改善箇所説明図

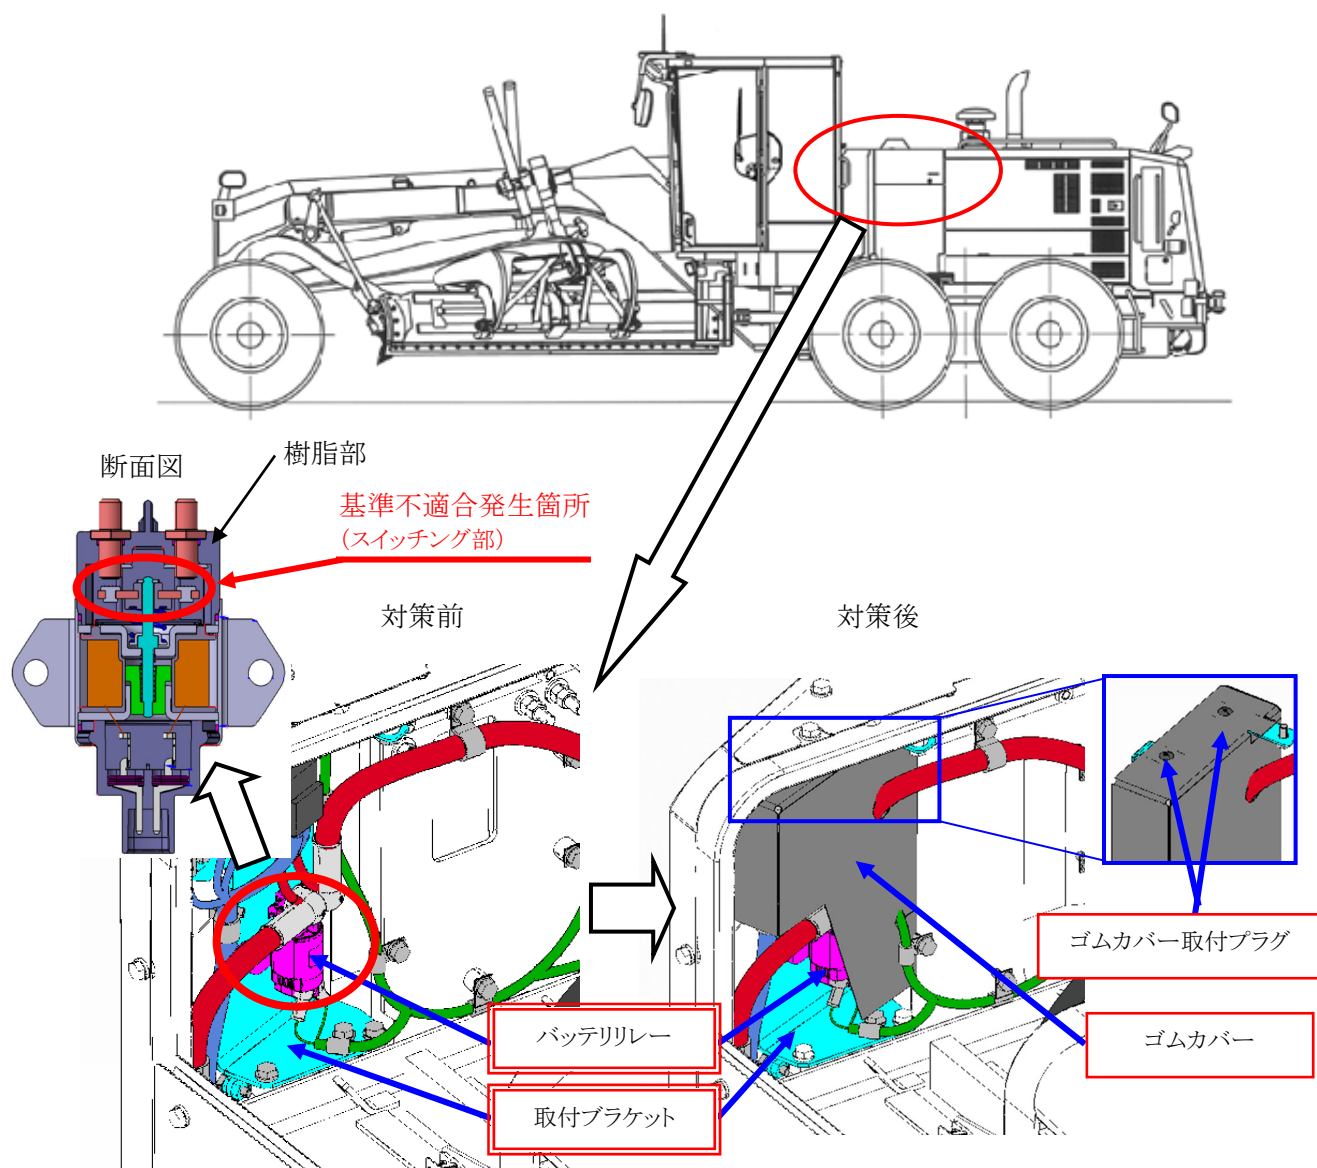
グレーダのバッテリーリレーにおいて、水浸入の評価が不十分なため、エンジンフードの隙間から浸入した雨水等でバッテリーリレーが濡れると、バッテリーリレー外装である樹脂部が雨水等を吸収し、リレー内部のスイッチング部まで浸透することがある。

その状態で外気温の低いところに長時間休車させると、浸透した雨水等がスイッチング部で凍結し、接点が接触できなくなるため導通不良となり、エンジン始動ができなくなるおそれがある。

バッテリーリレーを新品に交換するとともにバッテリーリレーを雨水等から保護するためにゴムカバーを追加する。また、ゴムカバーをゴムカバー取付プラグで固定するため、取付ブラケットを対策品に交換する。

識別: ゴムカバーの有無で識別する。
